## Ergänzungen zum Gutachten vom 02.09.2019 / Platanen Neumarkt

*Platanen am Neumarkt*

Ausarbeitung 14.10.2019

Platanenbestand am Neumarkt  
65549 Limburg

**Abb. 5b:** Anwendungsbeispiel: Pflanzgrube mit freitragender Baumscheibenabdeckung (Pflanzgrubenbauweise 1 – offene, nicht überbaute Pflanzgrube bei für die Baumpflanzung ungeeigneten Bodenverhältnissen)

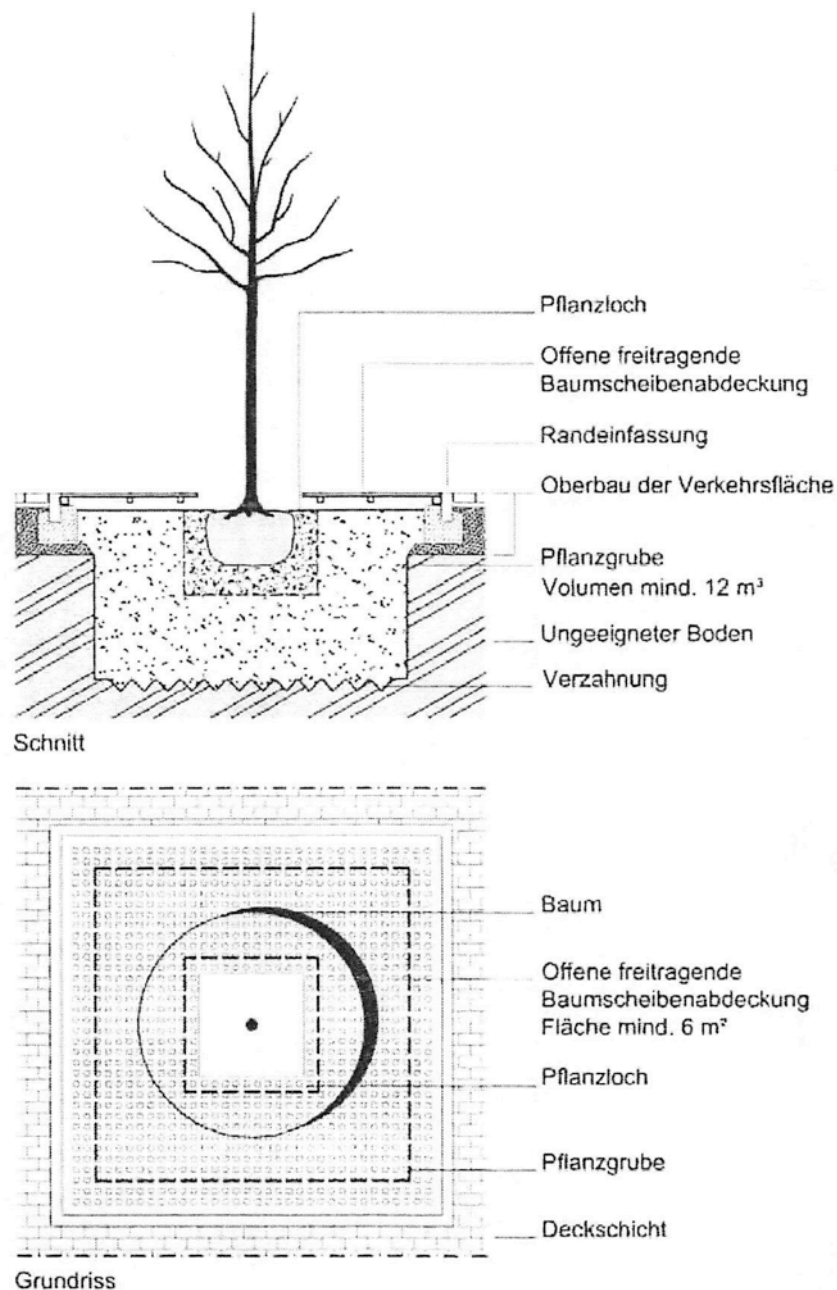
VII. Warum fehlt der Hinweis, dass die 3m x 3m großen Baumscheiben einen erheblichen konstruktiven Aufwand bedingen?

Der Hinweis fehlt, da dieser konstruktive Aufwand sowohl bei einem Erhalt der Platanen nötig werden würde, als auch bei einer Neupflanzung nötig werden würde, wenn sich die Planung an den Regelwerken RAS LP4, DIN 18920 und die FLL Empfehlungen für Baumpflanzungen hält und die Baumscheibe befahrbar sein soll.

Insgesamt dürfte der konstruktive Aufwand bei einem Erhalt der Bäume sogar geringer zu bewerten sein, da das Fällen der Bäume und deren Entsorgung entfällt. Ebenso kann auf das Entfernen der Wurzel, den Bodenaustausch und das Anliefern von Pflanzsubstrat, der Anschaffung der neuen Gehölze, die

Gemäß der FLL Empfehlung für Baumpflanzungen können unter anderem folgende Konstruktionsmöglichkeiten als Standardlösungen betrachtet werden:
